ADALUPPDRATTUR

SKÓGARAS A. 220 HAFNARFIRÐI.

VERK:
KVARDI: 1:100
DAGS: 07.02.2007
ÚTLIT OG SNEIDINGAR TEIKN: BMM
SKRÁ:

A
A-101

VESTUR ÚTLIT, 1:100

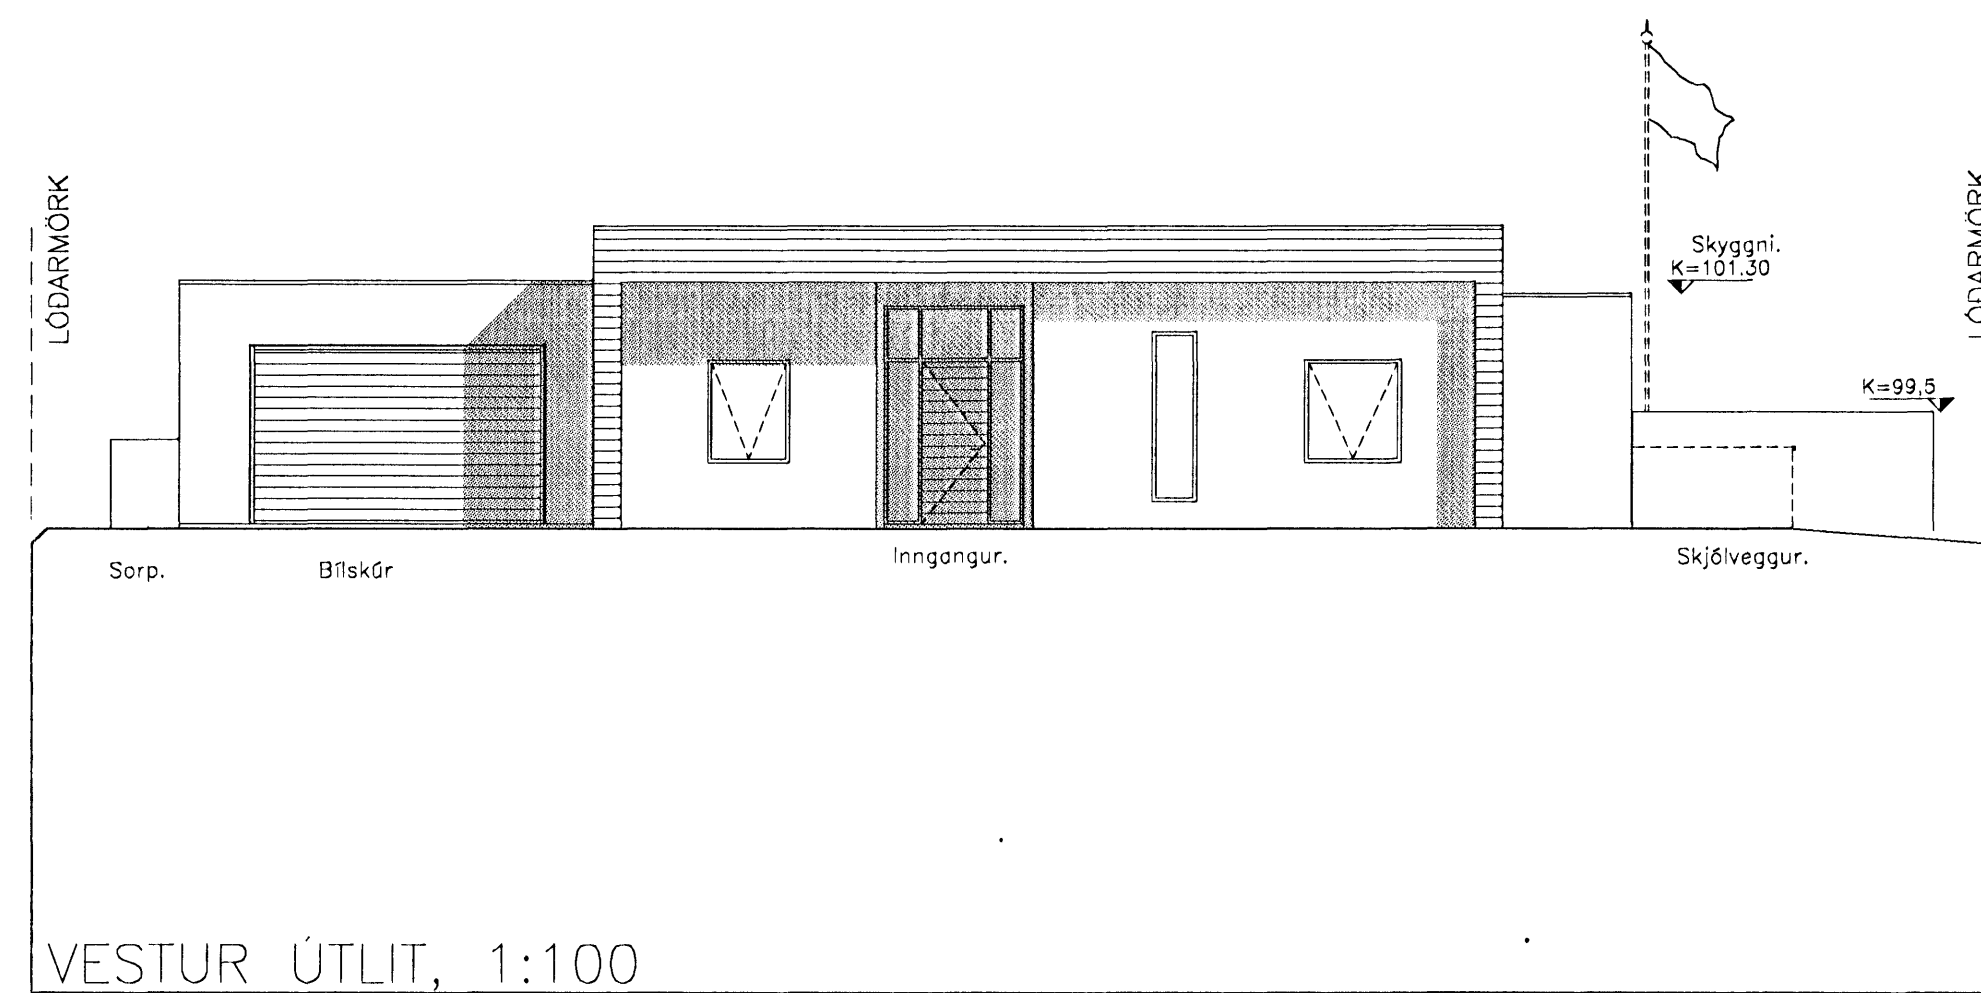
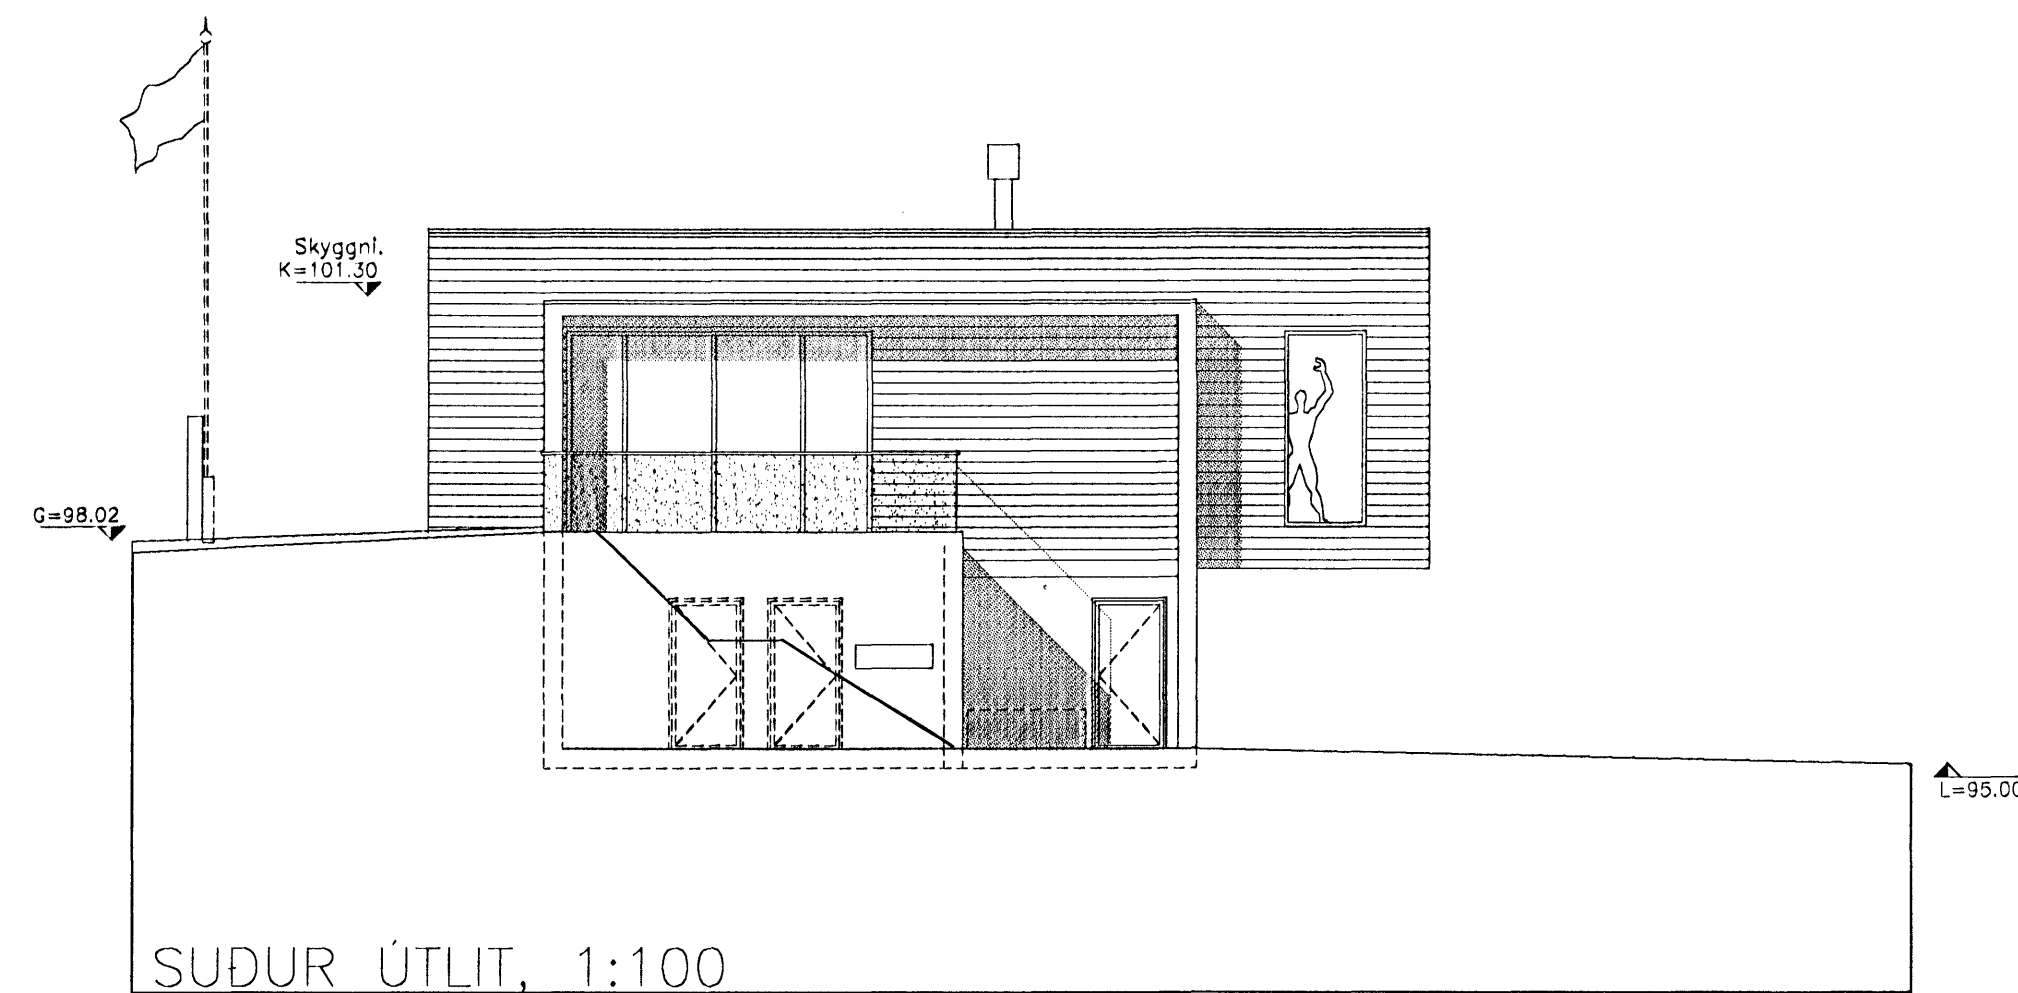
A-breyting :
Þúð er að hækka efstu brún húss úr kóta 101,6 í kóta 102,2.
Frágengin gólfplata á efri hæð hækkar úr 98,00 í 98,20 og plata á neðri hæð lækkar úr 95,30 í 95,20.
Húsið fært að byggingarlínu til norðurs. Bílskúr minnar, sorp flyst. Smávægilegar breytingar á innra skipulagi.
Skráningartafli breyttist í samræmi.
